编号 412-A (Contact No.412-A)

更改通知

MBN 和 WB 系列的螺纹式盖帽 AT412 变更通知

更改前	更改后
装运箱	 <p>印在箱侧面的 "JAPAN FACTORY"</p>	 <p>印在箱侧面的 "CHINA FACTORY"</p>

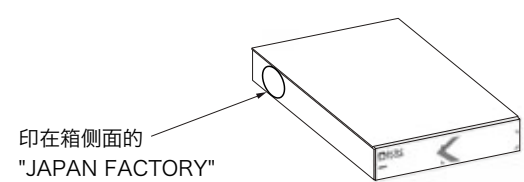
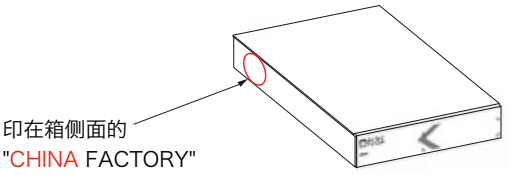
2. 盖帽 AT412 生产地点将发生变化，外包装箱的产地标识将由日本工厂变更为中国工厂。此更改将适用于盖帽 AT412 标准型号和定制型号，受影响的标准型号请参照第 1 页。
